NOTA ZIENSWIJZEN EN WIJZIGINGEN (ANONIEM)

Ontwerp-omgevingsvergunning met buitenplanse
afwijking

Noordelijke Spoorstraat 15

December 2025

Bijlage 2a - Tekening met maten bestaande toestand

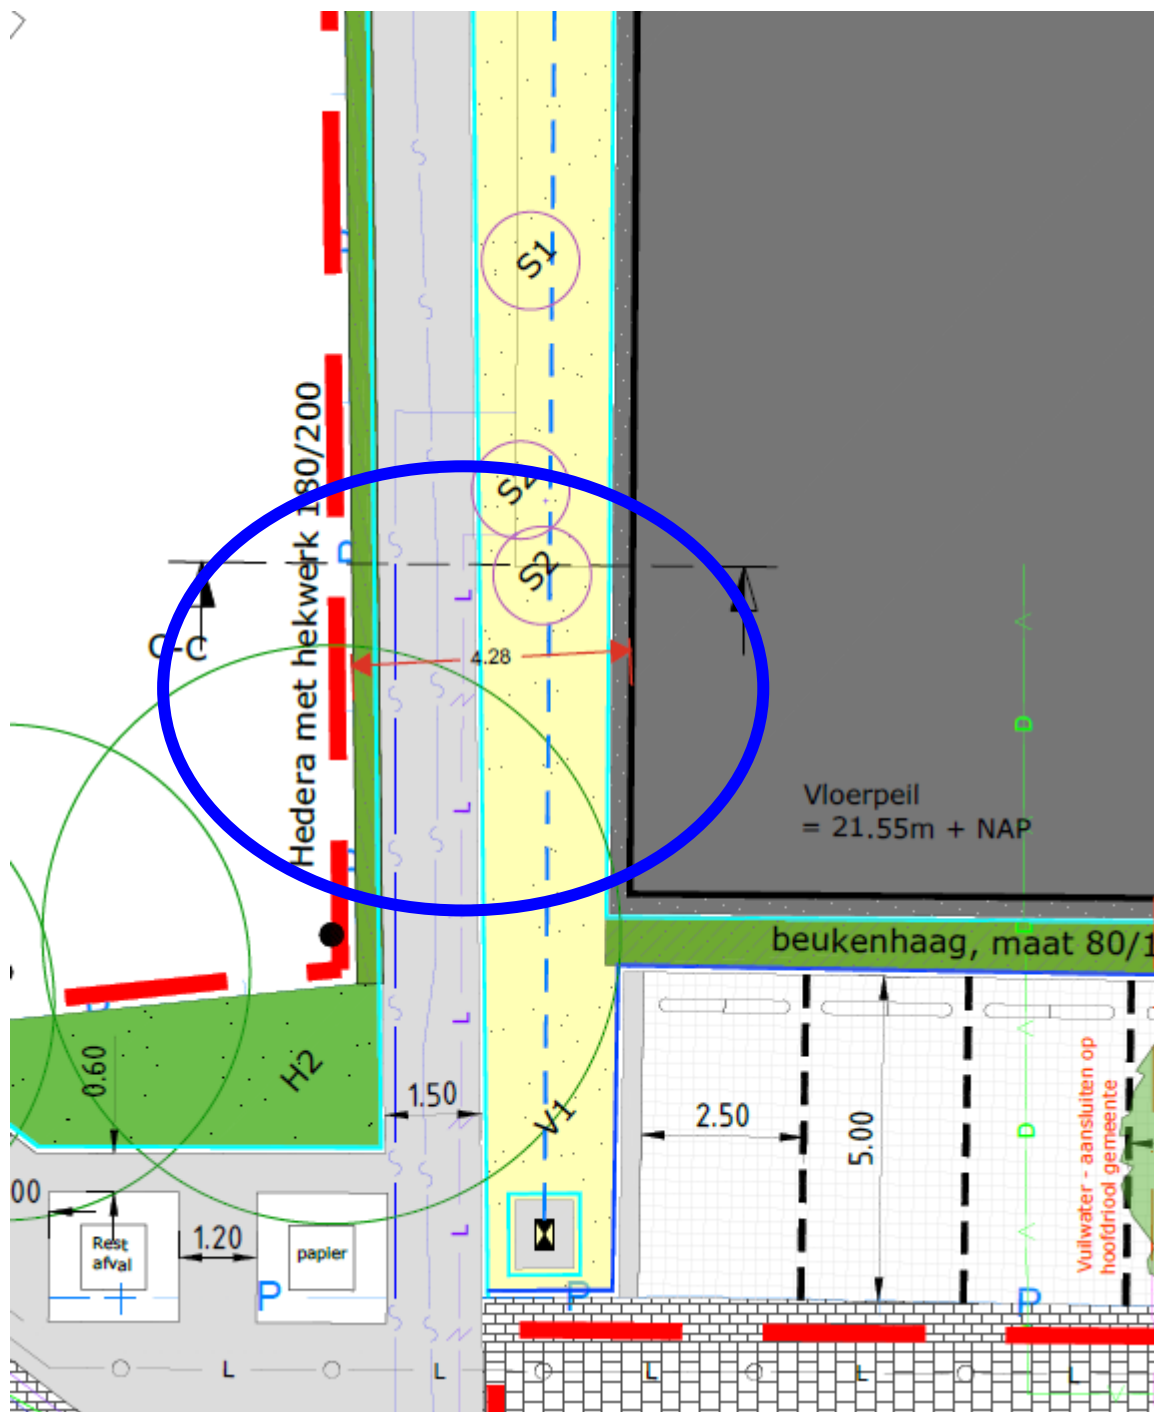
5. De bergingen zijn volgens de tekeningen bij de omgevingsvergunning 3 meter hoog. Dit betekent dat als we een schutting pakken die gemiddeld genomen maximaal 2 meter hoog is, de bergingen daar 1 meter bovenuit komen. In een stedelijke omgeving is een hoogte van 3 meter voor een berging zelfs een relatief lage hoogte. Ter vergelijking kunnen bijgebouwen bij een woonbestemming tot maximaal 5 meter hoog zijn.

Bijlage 2c - Tekening met maten nieuwe toestand zuid (blauw omcirkeld)

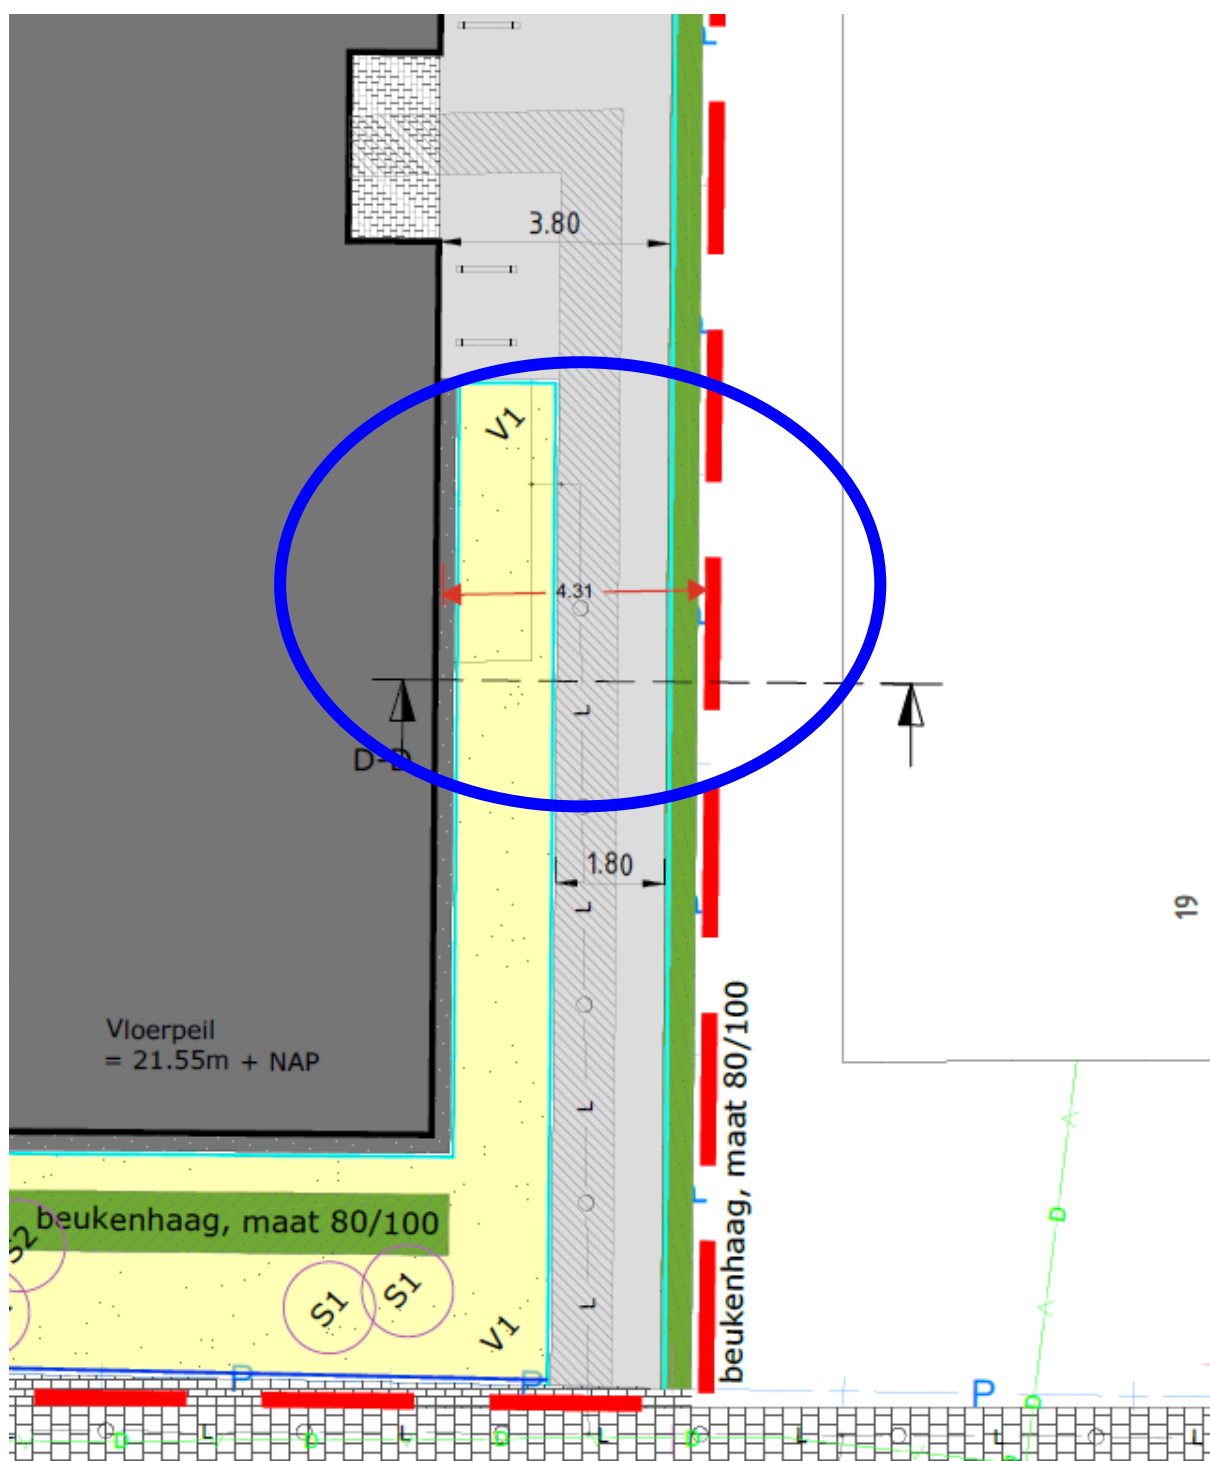
9. In de uitvoeringstekening is dit inderdaad zo ingetekend. Hier hebben we naar gekeken en de locatie van de containers is iets aangepast in verband met de ruimte die nodig is om de containers te legen. Zie [bijlage 3](#) voor de aangepaste uitvoeringstekening.
